INFORME N° 00834-2020-SENACE-PE/DEAR

ASUNTO : Evaluación del recurso de reconsideración contra la Resolución Directoral N° 149-2019-SENACE-PE/DEAR que desaprobó la "Modificación del Estudio de Impacto Ambiental del Proyecto de Ampliación de las Operaciones Minero-Metalúrgicas a 4200 TMD de la Unidad Minera Animon".

FECHA : Miraflores, 28 de diciembre de 2020

Figura N° 01: Diagrama de proceso final

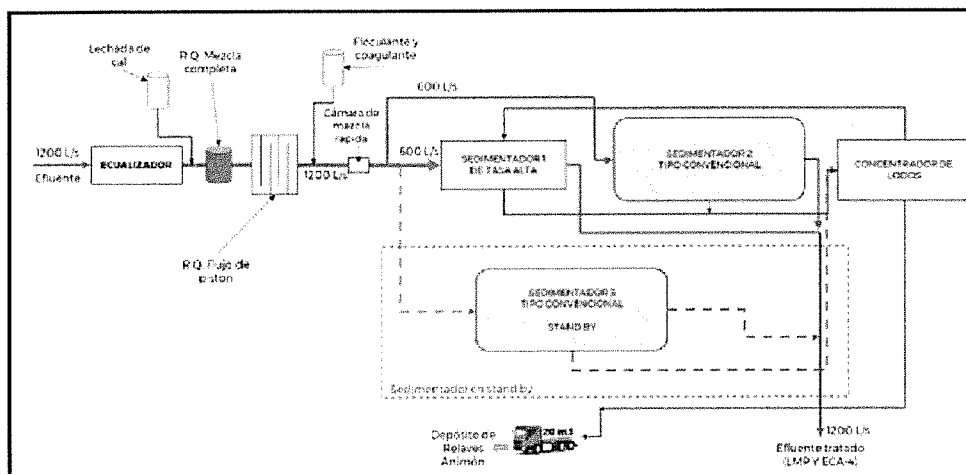
Tiempo estimado de construcción será de 6 meses, ejecutados en el segundo y tercer trimestre del año 2. En esta etapa también se realizará la conexión del sedimentador 3 hacia la cámara de mezcla rápida-floculador y hacia el nuevo concentrador de lodos.
	Al finalizar la etapa 4, se deberá de haber culminado la construcción de todos los componentes del nuevo sistema de tratamiento de la PTARI, los cuales deberán estar en operación para los incrementos posteriores de caudales, ya que según el estudio hidrogeológico al año 3 se llegará a un caudal máximo de 1164 L/s, al año 4 el caudal será de 1149 L/s y al año 5 se llegará al caudal máximo de 1200 L/s.
	El efluente tratado cumplirá con los LMP Fiscalizables (Cuadro N° 14 del presente informe)
Etapa 5	Automatización del sistema de tratamiento químico
	Esta etapa tendrá una duración de 12 meses ejecutado entre el primer y cuarto trimestre del año 3 El caudal se incrementará a 1164 L/s como máximo, pero la PTARI se encontrará implementada para operar un caudal de 1200 L/s. El agua residual tratada cumplirá con los LMP Fiscalizables (Cuadro N° 14 del presente informe).
